**AVIS RELATIF À LA PROTECTION
CONTRE LES EVENTUELS EFFETS NOCIFS ET NUISANCES
PROVOQUÉS PAR LES RAYONNEMENTS NON IONISANTS
GÉNÉRÉS PAR DES ANTENNES ÉMETTRICES STATIONNAIRES**

Commune : NIVELLES - Exploitant : ORANGE

Référence exploitant : 044W1_3 / 30033W1_2 / 40033W1_1 / 50033W1_1

Rapport n° 4945 / 2023

Figure 2 : Vue en plan des installations d'antennes dans un rayon de 300 mètres autour de l'installation faisant l'objet de la demande d'avis

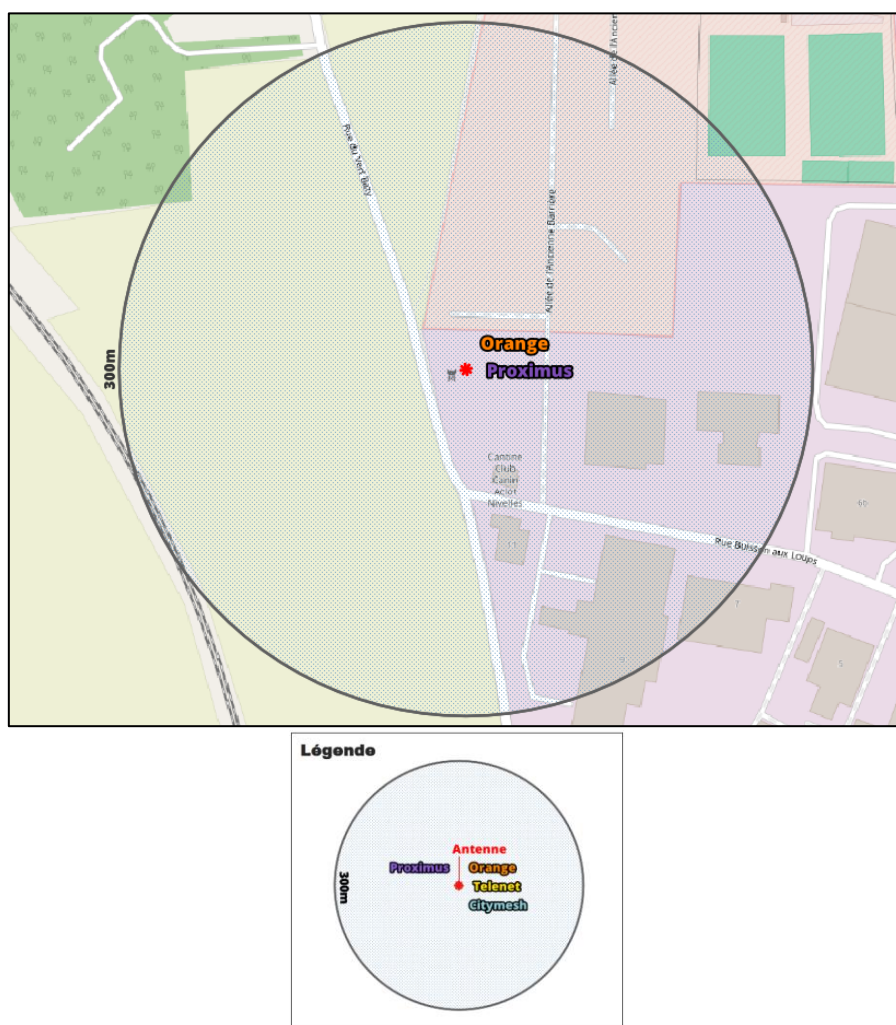
Compte tenu du nombre d'installations localisées dans la figure 2, il apparaît que l'intensité du rayonnement électromagnétique généré, dans les lieux de séjour situés à proximité de l'installation référencée dans le paragraphe 2, par l'ensemble des antennes émettrices stationnaires de l'ensemble des exploitants du même site d'antennes émettrices stationnaires respecte la limite fixée à l'article 4, § 2 du décret.
